JRR-3 の設計及び工事の方法の認可申請書（その 1 1）に係る追加説明事項

令和 2 年 4 月 2 0 日
日本原子力研究開発機構
原子力科学研究所

【R2.1.27 審査会合コメント】

図1. 1次冷却系配管を組み入れた原子炉本体の連成モデル概念図

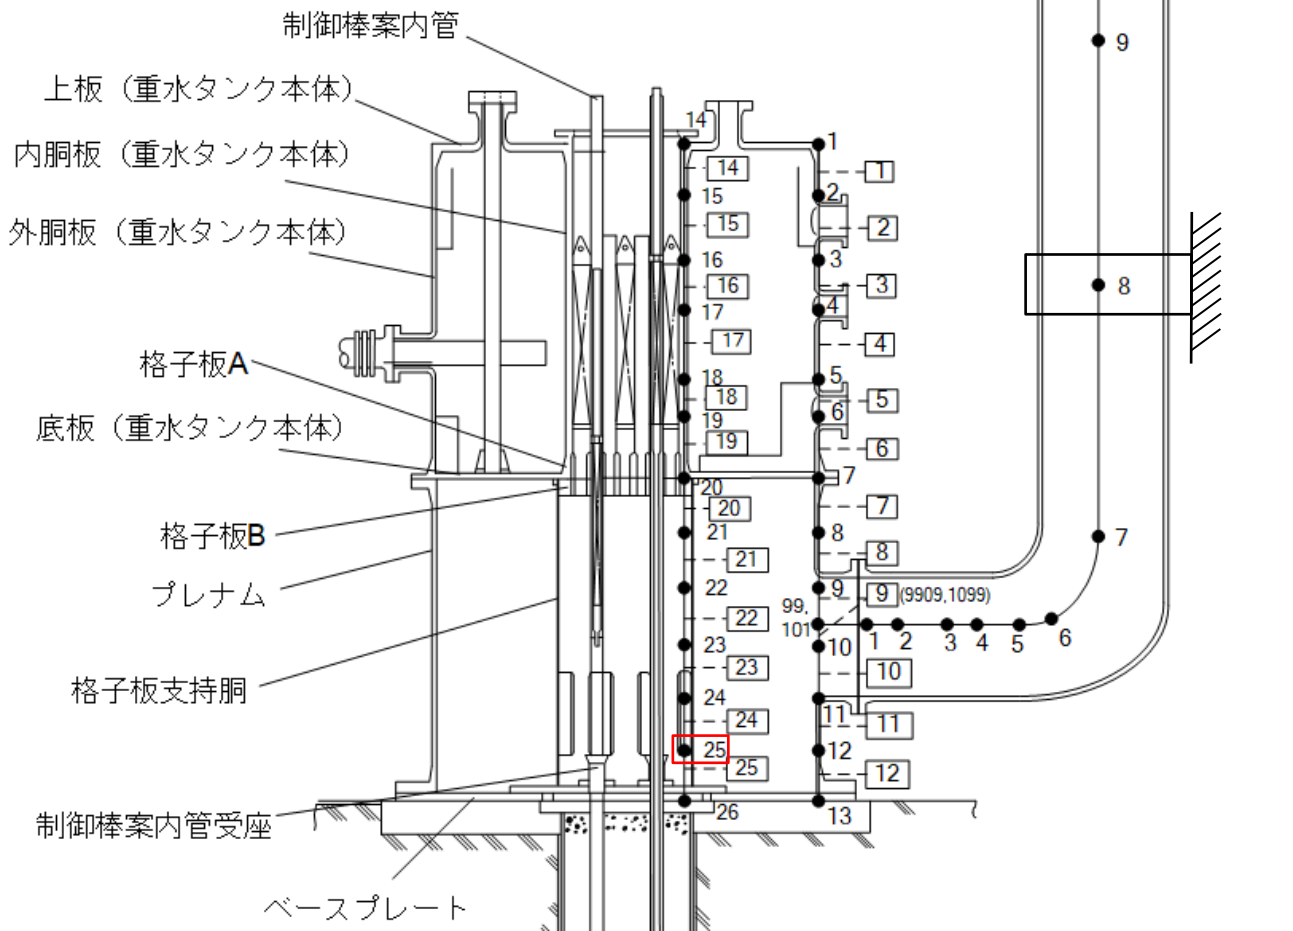
原子炉本体には 1 次冷却系配管等の複数の配管が接続されているが、特に径の大きい 1 次冷却系設備主配管については原子炉本体には多少なりとも影響があると考え。これらの複数の配管の影響を考慮せず単体モデルを使用していることの妥当性について、定量的な根拠を示して説明すること。

2.3 項に示す原子炉本体の単体モデル（以下、単体モデルという。）と 1 次冷却系配管を組み入れた連成モデル（以下、連成モデルという。）の応答加速度比較結果から、各質点において応答加速度の増減はあるが、その増加率は鉛直方向における質点 25 が最大（+105.53%）であり、その変化量は 0.1G 程度である。

上記の結果を踏まえて、応答加速度の増加率が最大である質点 25 に設置されている格子板支持胴について、得られた応答加速度を用いて応力評価を行った結果を 2.5 項に示す。単体モデル及び連成モデルに対してスペクトル応答解析を行った結果の比較では、基礎ボルトの引張応力が連成モデルにおいて 2.0 N/mm^2 増加したが、許容応力値が十分大きいため、原子炉本体への影響は微小である。

また、設工認で申請している格子板支持胴の評価結果（時刻歴応答解析）と、連成モデル（スペクトル応答解析）の評価結果を比較しても、基礎ボルトの引張応力が 3.0 N/mm^2 増加するが、許容応力値が十分大きいため、原子炉本体への影響は微小である。

そのため、地震応答解析における耐震裕度を考慮すれば 1 次冷却系配管の原子炉本体モデルへの影響は微小であると言えることから、JEAG4601-1987 に示されているモデル化の原則に従い、本設工認申請では原子炉本体を単体でモデル化している。この考え方は既認可の設工認*におけるモデル化の考え方と同様であり、今回の評価において変更したものではない。また、本資料において簡易的にスペクトル応答解析を実施したが、本申請の原子炉本体の地震応答解析は JEAG4601-1987 に従い、時刻歴応答解析を実施している。
